## Provincia di Biella

Determinazione n. **903** del **08/07/2026**

Oggetto: Progetto sottoposto a fase di VERIFICA V.I.A. art. 19 D. Lgs. 152/06 e ss.mm.ii., presentato dalla "NIGRO ROTTAMI" S.r.l. COSSATO (BI) e denominato: "Introduzione nuova attività di recupero rifiuti non pericolosi «R4»", in Comune di COSSATO (BI) – Giudizio conclusivo della fase di VERIFICA di Assoggettabilità a V.I.A.

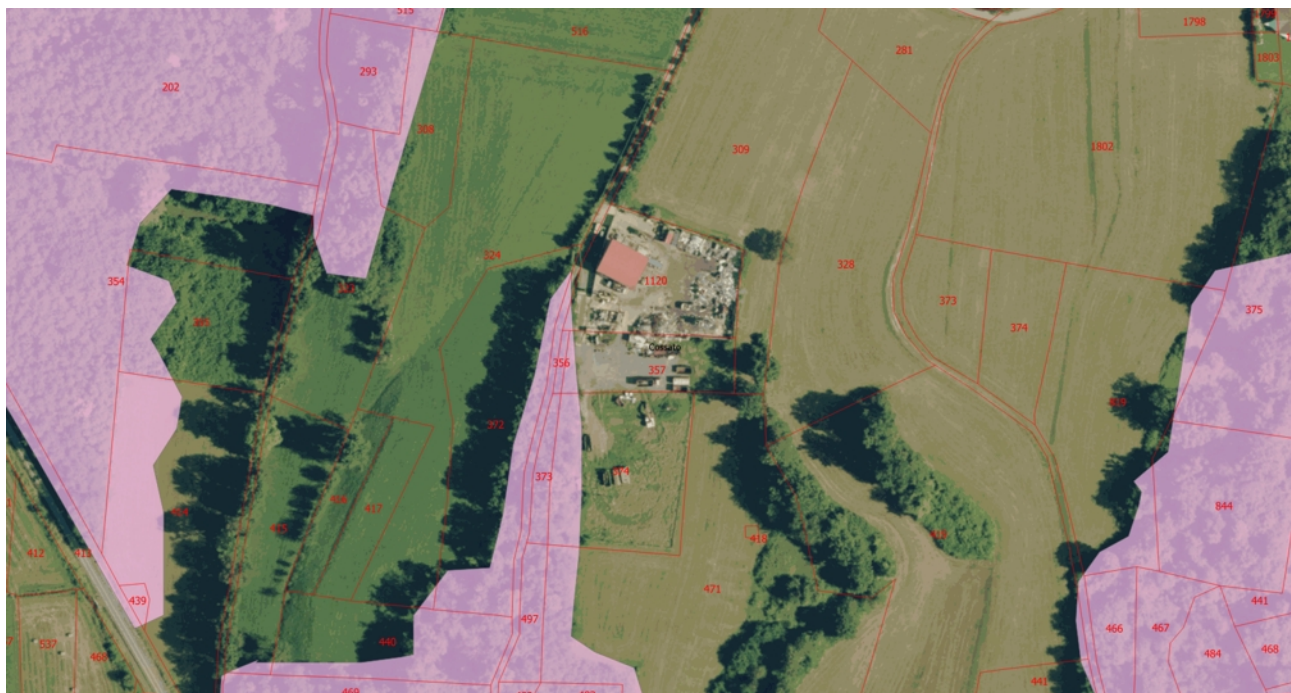
*PAESAGGIO:* *L'Organo Tecnico, anche a seguito del sopralluogo odierno, ha rilevato che parte dell'area in disponibilità – particelle 357 e 374 - è parzialmente boscata (robinieto): la Carta Forestale 2025 conferma questa valutazione (vedi immagine sotto-riportata), mentre nelle cartografie di P.T.P. e P.P.R. questa circostanza non è riconosciuta.*

*La "Nigro Rottami" S.r.l., nella figura 3 dello Studio Preliminare Ambientale, inserisce le particelle boscate tra quelle interessate dal progetto, ma, al § "9.8 Paesaggio", indica che "L'area non risulta soggetta a vincoli di tipo paesaggistico ai sensi del D.Lgs 42/2004 e ss.mm.ii". Anche al § "8.8 Zone montuose e forestali" indica che "L'impianto in esame non si trova in prossimità di zone forestali". Invece, da quanto presentato nella Tavola 01 "Planimetria Generale", l'intera superficie delle particelle 357 e 374 sembrerebbe interessata dal progetto, comprese le parti che appaiono essere boscate.*

*L'Organo Tecnico rileva, in proposito, che la "Nigro Rottami" S.r.l. non ha provveduto a valutare gli impatti sulla matrice ambientale qui considerata. Pertanto, per l'eventuale prosecuzione delle successive fasi procedurali valutative/autorizzative, qualora la "Nigro Rottami" S.r.l., nelle proprie previsioni progettuali, interessasse aree boscate così come cartografate dalla Regione, l'effettiva presenza o meno di area boscata dovrà essere valutata da parte di un tecnico abilitato.*
